Referencia: Solicitud de registro de la patente de invención denominada: **ENCERRAMIENTO HERMÉTICO CON BANDEJAS APILABLES Y CIERRE MECÁNICO PARA EMPALME Y PROTECCIÓN DE CABLES DE FIBRA ÓPTICA**

Expediente : 15-303143

RESPUESTA A REQUERIMIENTO

Fig. 1	 FIG. 3

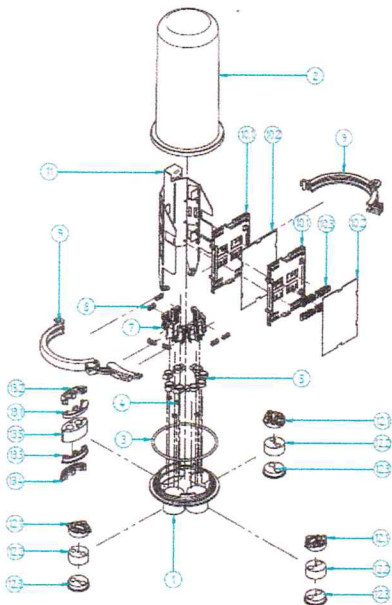
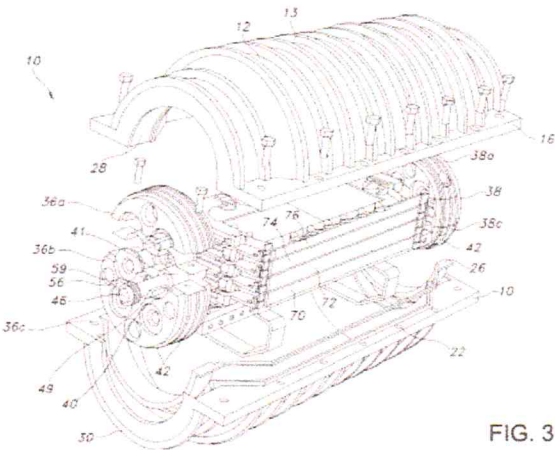
El Examinador señala que la patente US6533472 (D1) afecta la novedad de la Reivindicación 1, porque dicho documento divulga un conjunto de cierre mejorado para la retención de cables de fibra óptica que incluye placas de extremo que tienen aberturas para soportar los cables en el lugar de entrada del conjunto de cierre. También posee un dispositivo de agarre único para retener cada cable con respecto a las placas de extremo, una bandeja de empalme de fibra óptica única que posee conectores pivotantes en cada extremo para permitir la fijación de las bandejas en relación apilada y a la vez proporcionar movimiento pivotante de cada bandeja con respecto a la siguiente bandeja adyacente, desde cualquier extremo. Las bandejas incluyen único "V" en forma de dedos integrales para la retención de las fibras ópticas individuales al

El Examinador presenta una tabla comparativa de las características esenciales del encerramiento hermético de la presente invención respecto al recinto para soportar cable óptico divulgado en D1, y argumenta que las características esenciales del encerramiento hermético para cables de fibra óptica de la Reivindicación 1 habían sido previamente divulgadas en D1, concluyendo que dicha invención carece de novedad.

En segundo lugar, con respecto al arte previo citado por el Examinador a continuación realizo una comparación técnica elemento por elemento de acuerdo con el nuevo pliego Reivindicatorio adjunto, la cual comparación está resumida en el siguiente Cuadro.

Encerramiento hermético Reivindicación 1	D1
"Un encerramiento hermético con bandejas apilables y cierres mecánicos para empalme y protección de cables de fibra óptica, que comprende:	SI
-un envoltorio hermético conformado por las siguientes partes:	SI
una base domo (1) definida por una base cilíndrica con una cara inferior y una superior, en cuya cara inferior se dispone una cavidad cilíndrica oval (1.1) y cavidades cilíndricas redondas (1.2), todas las cuales son de igual altura entre sí; y en la cara superior se encuentran orificios para fijación de canasta (1.3);	NO No divulga que en la cara inferior de la base cilíndrica de la base domo (1) se disponga una cavidad cilíndrica oval ni mucho menos que sea de igual altura respecto a las cavidades cilíndricas redondas (ver Figura 7)
una tapa domo (2) de configuración cilíndrica con su cara inferior abierta y grosor de pared constante;	NO El conjunto de cierre (10) <u>no</u> presenta configuración cilíndrica con su cara inferior abierta y grosor de pared constante, antes bien se divulga una forma de concha <u>con sus dos caras extremas abiertas</u> porque incluye dos conjuntos de placas de extremo (36, 38) y conformado dicho conjunto de cierre (10) por un miembro de carcasa superior <u>semicilíndrico</u> (12) y un miembro de carcasa inferior (14) <u>semicilíndrico</u> cada uno con sus bridas o pestañas (16, 18) extendidas axialmente y unidas entre sí por medio de tornillos (20) además de poseer juntas (24, 26) entre las bridas (16, 18) para proporcionar el sellado hermético. El conjunto de cierre (10) <u>no posee grosor de pared constante</u> sino que posee nervaduras circunferenciales (13) extendidas sobre los miembros (12, 14) y unidas en sus extremos con las bridas de sujeción (16, 18). (ver Figura 6)

un aro de hermetización (3) de configuración circular con un perfil circular determinando un aro de material elastomérico; y un cinturón de cierre (9), compuesto por dos semicírculos unidos por uno de sus extremos con una bisagra, en su posición cerrada genera un aro de forma circular;	NO El conjunto de cierre (10) no posee un aro de hermetización (3) circular elastomérico ni un cinturón de cierre (9) con bisagra
-unos sistemas de amarre y hermetización de los cables de fibra óptica conformados por unas tuercas de cierre (4), unas abrazaderas metálicas (5) portadas por unas	SI (ver Figuras 7 a 10)

piezas de amarre (7), y unas chapas anti-tracción (8);	
-un sistema de cierres mecánicos conformado por unos cierres mecánicos redondos (12), un cierre mecánico oval (13), unas tuercas de cierre (4) y unos tornillos de cierre (14); y	NO No divulga un cierre mecánico oval (13)
-un sistema organizador conformado por una canasta de reserva y soporte de bandejas (11) y unas bandejas (10),	SI (Ver Figura 2)
cada bandeja (10) compuesta por las siguientes partes: una base de bandeja (10.1) con unas pestañas de apilamiento (10.1.1), dos cavidades de entrada y salida de fibra (10.1.2) en la parte superior de la bandeja una en cada lado del cuerpo, y alojamientos de direccionadores (10.1.3) con direccionadores flexibles (10.3); y una tapa de bandeja (10.2) con la misma configuración rectangular de la bandeja (10)."	NO No se divulga que las bandejas posean direccionadores (10.1.3) con direccionadores flexibles (10.3), ni que cada una de las bandejas posea tapa (10.2) de configuración rectangular. (ver Figuras 13, 18, 21, 23)

De acuerdo con la comparación anterior se identifican al menos las siguientes cuatro (4) diferencias técnicas:

- D1 no divulga que la cara inferior de la base cilíndrica de la base domo (1) disponga una cavidad cilíndrica oval ni mucho menos que sea de igual altura respecto a las cavidades cilíndricas redondas.

- En D1, el conjunto de cierre (10) no presenta una configuración cilíndrica específica y sencilla con su cara inferior abierta y grosor de pared constante. Por el contrario, D1 divulga una carcasa en forma de dos conchas semicilíndricas (12, 14) con sus dos caras extremas abiertas para incluir dos conjuntos de placas de extremo (36, 38), y con nervaduras circunferenciales (13) extendidas sobre las conchas (12, 14) que impiden un grosor de pared constante.

- D1 no divulga un envolvente hermético que posea un aro de hermetización (3) circular de material elastomérico ni un cinturón de cierre (8) con bisagra, antes bien, D1 divulga un sistema de tornillos y juntas para fijar las bridas y generar un envolvente hermético.
- D1 no divulga que las bandejas posean direccionadores (10.1.3) en donde se encuentran insertados direccionadores flexibles (10.3), ni tampoco que cada una de las bandejas (10) tenga la configuración señalada en la Reivindicación 1 además de poseer tapa (10.2) de configuración rectangular.
